改善箇所説明図

基準不適合発生箇所

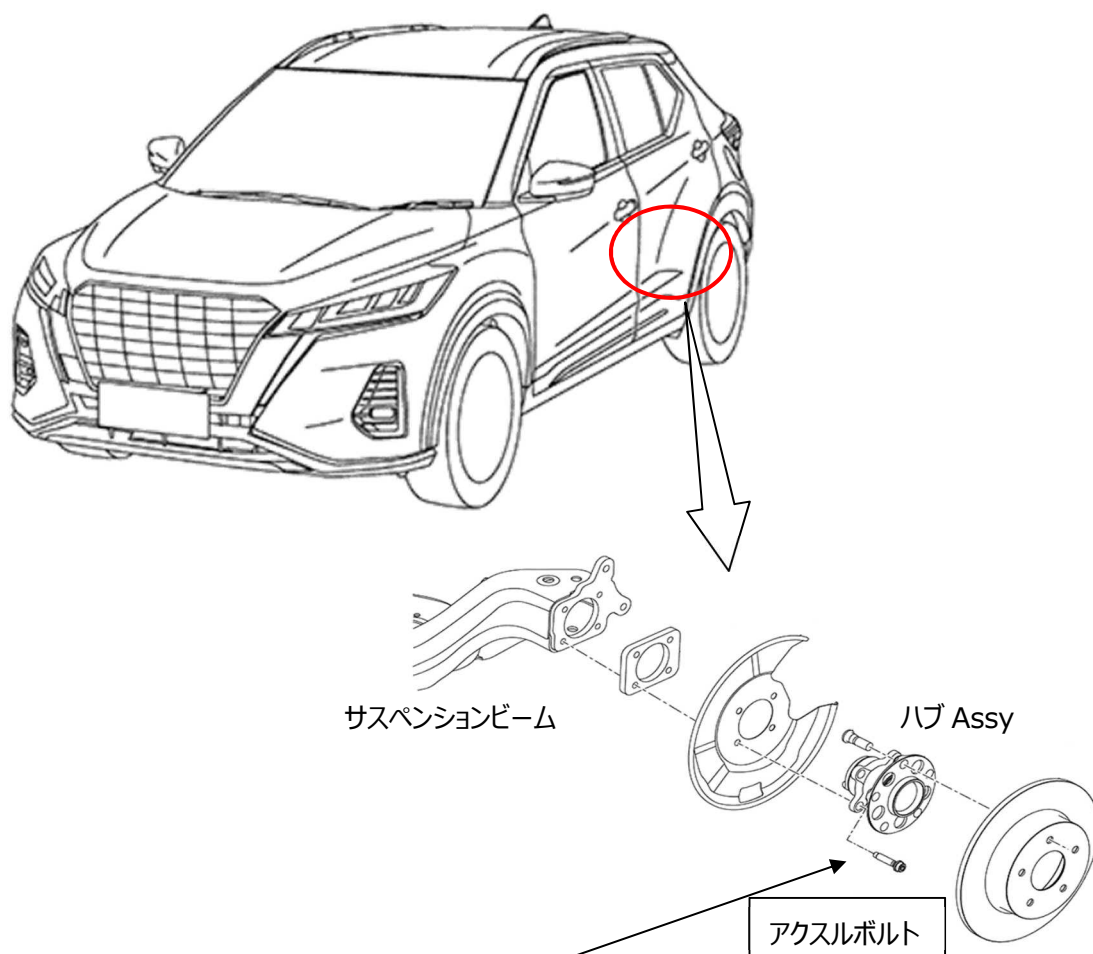
後輪のアクスルにおいて、ハブを固定するアクスルボルトの締結作業が不適切なため、走行振動等によりボルトが緩み、構成部品がガタつき異音が発生するおそれがある。そのままの状態で使用を続けると、最悪の場合、ボルトが抜けてハブに干渉しホイールがロックするおそれがある。

全車両、左右の後輪アクスルボルトの締め付け状態を点検し、規定のトルクで締めつける。

識別：白色のシールをモデルナンバープレートに貼る。
